**INFORME DE HITO DE CONTROL
N° 024-2025-OCI/0449-SCC**

**“MEJORAMIENTO DEL SERVICIO EDUCATIVO DEL NIVEL
INICIAL Y PRIMARIA DE LA INSTITUCIÓN EDUCATIVA
N°34052 JOSÉ ANTONIO ENCINAS FRANCO, DISTRITO DE
YANACANCHA - PROVINCIA DE PASCO - DEPARTAMENTO
DE PASCO”**

**HITO DE CONTROL N° 3 – VALORIZACIONES CORRESPONDIENTES A LOS
MESES DE ABRIL Y MAYO DE 2025; Y EJECUCIÓN DE OBRA DE JUNIO DE
2025.**

Imagen n.º 26

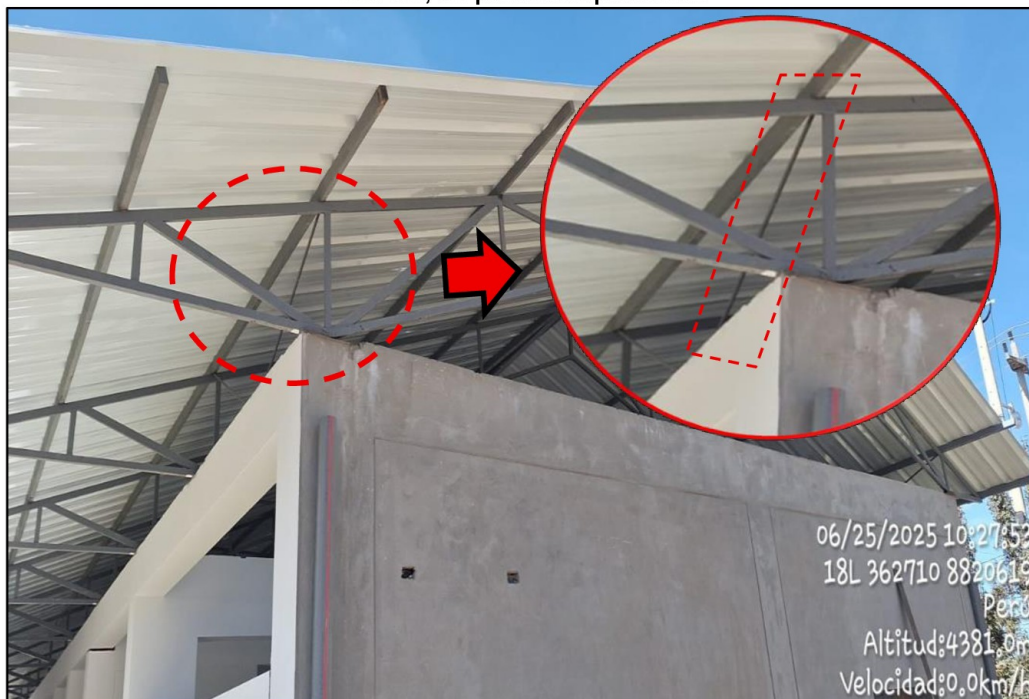
Varillas (tensores) de acero acoplados a la partida 02.04.03.02 TIJERALES METALICOS SEGÚN DISEÑO, sin puntura de protección

Imagen n.º 27

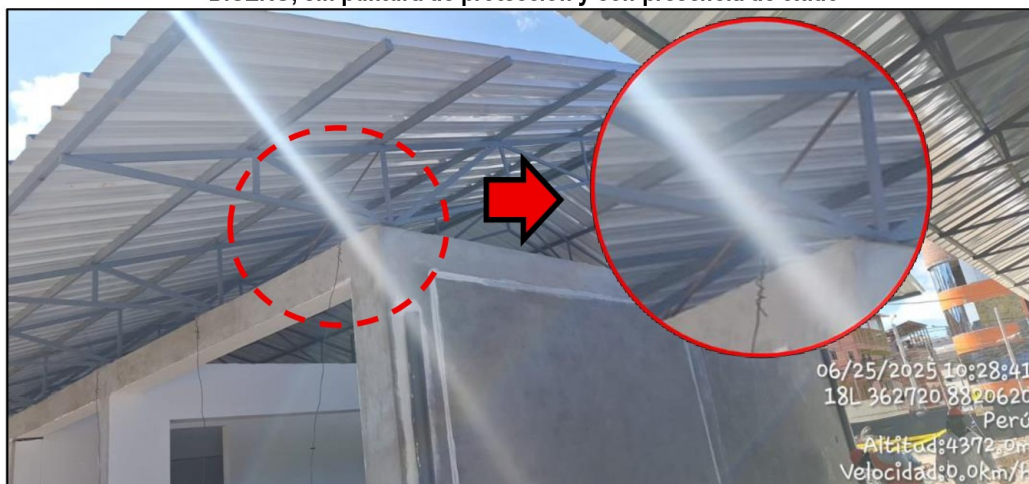
Varillas (tensores) de acero acoplados a la partida 02.04.03.02 TIJERALES METALICOS SEGÚN DISEÑO, sin puntura de protección y con presencia de oxido

Imagen n.º 28

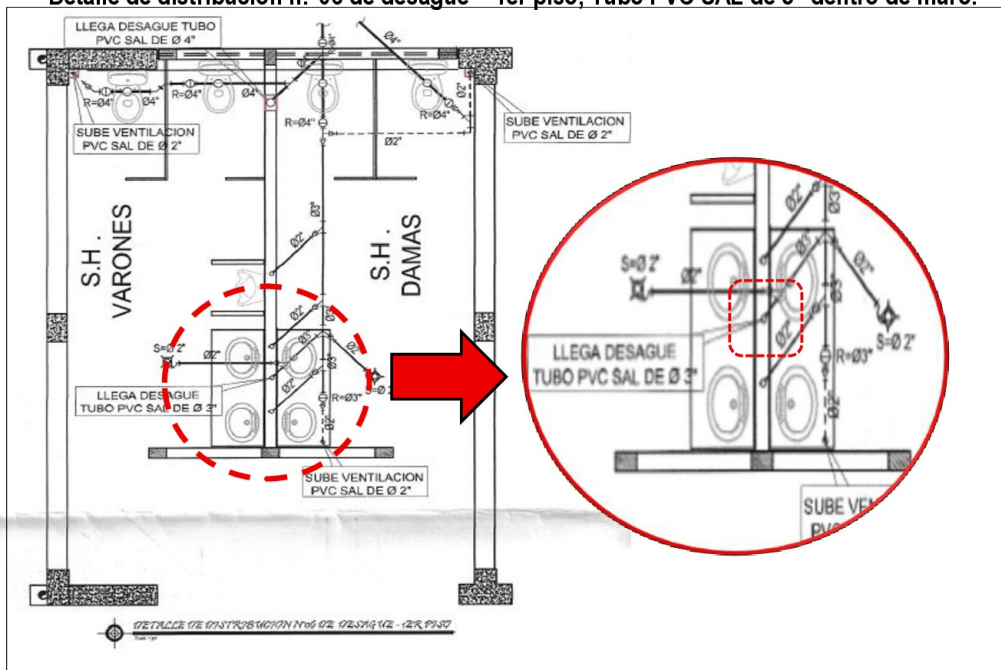
De conformidad con el Expediente técnico, plano de Red de Desagüe: SS.HH. Nivel Inicial Lamina IS-11; indica en el Detalle n.º06 de desagüe del 1er piso, la existencia de un Tubo PVC SAL de 3" dentro del muro adyacente a los lavaderos de manos, a fin de garantizar un recubrimiento de la tubería y el alineamiento perpendicular del muro, las mismas que se indican en las imágenes siguientes:

Detalle de distribución n.º06 de desagüe – 1er piso, Tubo PVC SAL de 3" dentro de muro.
